**ASSESSORATO ALLO SVILUPPO DEL TERRITORIO E DELL'AMBIENTE**

## **OSSERVAZIONI / CONTRODEDUZIONI**

**PIANO ATTUATIVO**

in via Solferino - via Marsala

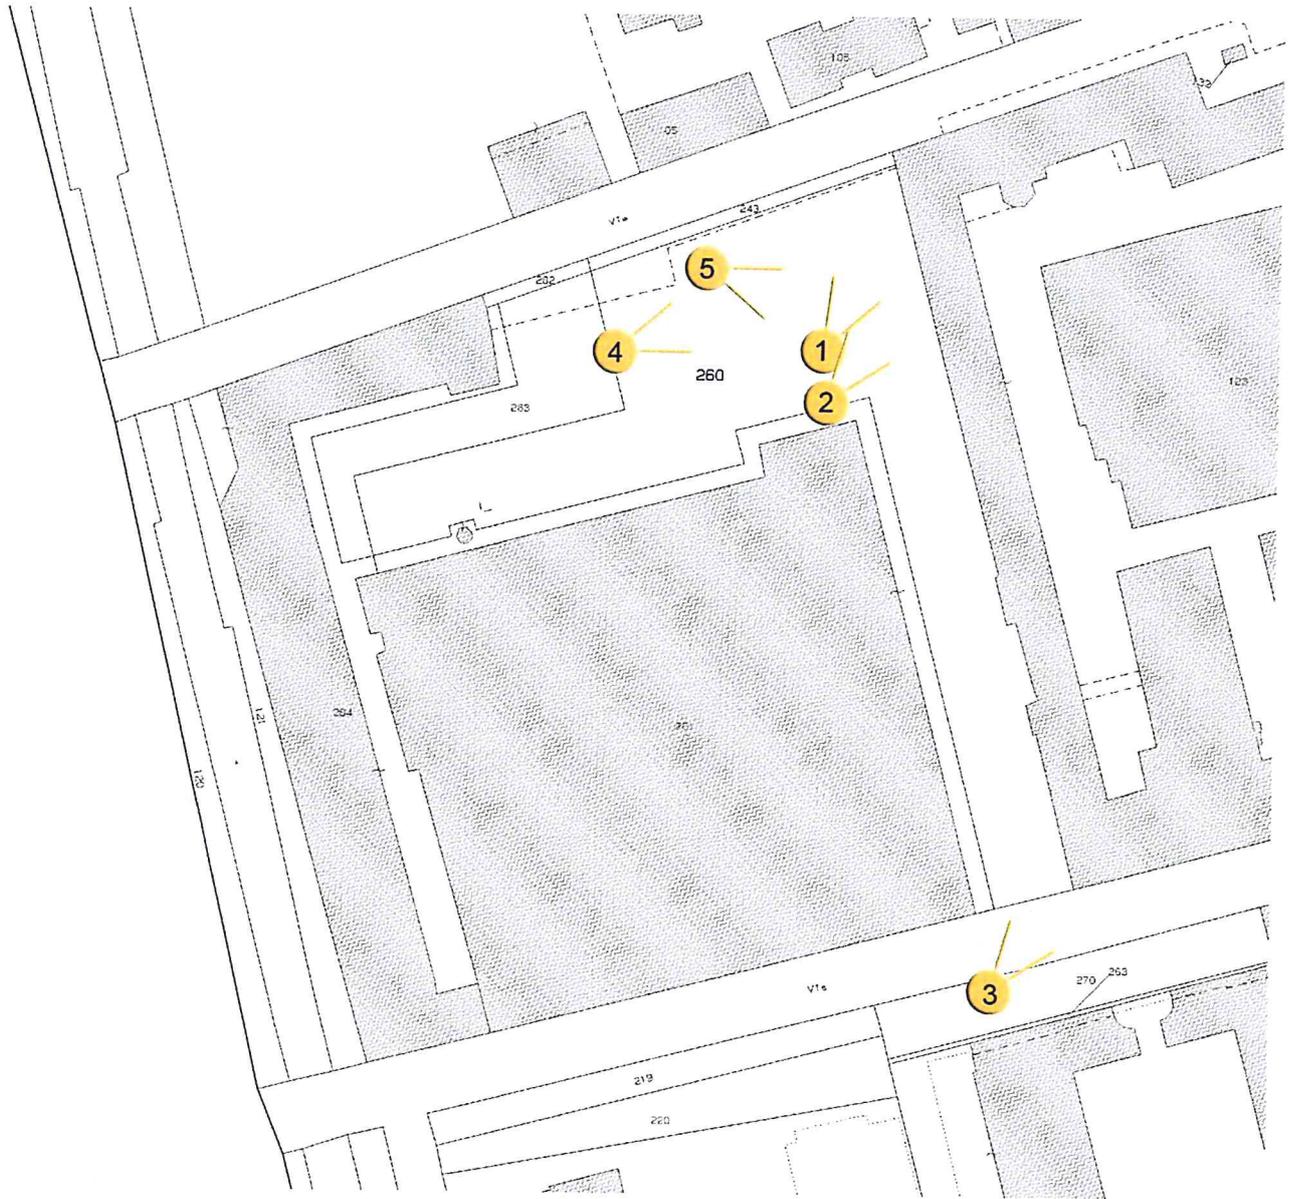
Chiede che venga realizzato il percorso ciclopedonale ad est dell'intervento, così come indicato dalla scheda d'Ambito AT\_12 del Documento di Piano relativo al PGT vigente. Inoltre chiede che questo percorso ciclopedonale abbia la dimensione minima prevista dalla normativa vigente: mt. 2,5 per ciclopedonale + mt. 1,5 per l'uso pedonale.

Il tutto prevedendo lo spostamento della rampa di accesso al parcheggio interrato con uscita e ingresso automobilistico dalla via Marsala, che allontanandosi dallo spigolo del fabbricato fronte strada esistente, permetterebbe una visione più sicura del traffico in avvicinamento proveniente da est. Il tutto come meglio indicato nella planimetria allegata all'osservazione.

Stante il fatto che per gli spazi pubblici è previsto l'asservimento e non la cessione, si chiede che venga espressamente inserita in Convenzione la possibilità da parte del fabbricato esistente a confine est, facente parte dell'Ambito AT\_11, di poter aprire vetrine e passaggi di connessioni.

Con riferimento al tema del percorso ciclopedonale ad est dell'intervento - indicato nella scheda dell'AT\_12 tra i "*Percorsi e attraversamenti di mobilità lenta*" - occorre richiamare l'art. 12, comma 2 - lettera m), delle Norme di Attuazione del Documento di Piano del P.G.T. approvato con D.C.C. n. 8 del 6.02.2017. Tale articolato precisa che la localizzazione di tali percorsi ha valore di indirizzo, rimane invece prescrittiva la loro realizzazione nel rispetto delle origini e destinazioni evidenziate all'interno delle schede. Il Piano Attuativo, in conformità a tale impianto normativo, prevede la realizzazione di uno spazio dedicato alla mobilità lenta, tra l'edificio di archeologia industriale lungo il Villoresi e la nuova struttura commerciale. Nella porzione a confine con altra proprietà il progetto di Piano Attuativo conferma invece la realizzazione di un percorso pedonale secondario, in alcuni tratti costeggiato da un filare alberato ed a nord da uno spazio a verde opportunamente piantumato come da richiesta della Commissione per il Paesaggio. A tal fine occorre anche ricordare che la competente Commissione ha precisato, dato l'importanza della zona, che i prospetti dell'edificio commerciale abbiano una paritetica qualità architettonica e non vengano costituiti fronti principali e/o di retro. Richiesta già

fatta propria nella proposta progettuale del Piano Attuativo adottato e che verrà puntualmente sviluppata nei progetti edilizi che saranno presentati nella successiva fase procedurale. Per cui contrariamente da quanto affermato nelle premesse dell'osservazione il Piano Attuativo relativo all'AT\_12 ha dedicato la stessa attenzione progettuale al lato est ed ovest del fabbricato commerciale.

Passando alla seconda richiesta dell'osservazione, relativa al posizionamento delle rampe di accesso/uscita al parcheggio interrato si segnala che la loro localizzazione è stata valutata con le competenti strutture comunali. Va infatti segnalato che il progetto valutato in una prima Conferenza dei Servizi, tenutasi in data 15.11.2016, prevedeva la collocazione delle rampe in altra posizione. In tale Conferenza dei Servizi il Settore Mobilità, Viabilità, Reti richiedeva di rivedere e ristudiare la collocazione delle stesse, al fine di non creare dei problemi relativamente alla manovra dei veicoli e conseguentemente alla sicurezza degli utenti. A seguito di tale richiesta la proposta progettuale, corrispondente a quella adottata, è stata rivista ed in data 4.04.2017 ha ottenuto il parere favorevole dal competente Settore comunale.

Relativamente all'ultimo punto dell'osservazione occorre ricordare che con atto del 22.04.2002 del Notaio Picone Giovanni (rep. n. 46921/12886) è stato acconsentito alla Società Euroimmobiliare S.r.l. di realizzare *“aperture per luci e vedute su tutto il confine ovest della proprietà al mappale 123 del foglio 71, lungo il quale peraltro già esistono numerose luci e vedute”*. Allo stato attuale l'immobile identificato al mappale 123 del Fg. 71 presenta infatti luci e vedute, il tutto come meglio visibile nella documentazione fotografica integrativa prodotta dal Soggetto Attuatore ed allegata alla presente controdeduzione quale parte integrante. Resta inteso che alla luce del citato atto del 2002 - richiamato anche nei titoli di proprietà raccolti nell'Elab. UNICO del Piano Attuativo - la Società Euroimmobiliare S.r.l. potrà realizzare aperture per luci e vedute rispetto al mappale limitrofo proposto in asservimento ad uso pubblico, previa necessarie autorizzazioni urbanistiche ed edilizie, nei limiti indicati dall'art. 900 e segg. del Codice Civile.

**Per quanto sopra esposto l'osservazione non si ritiene meritevole di accoglimento.**
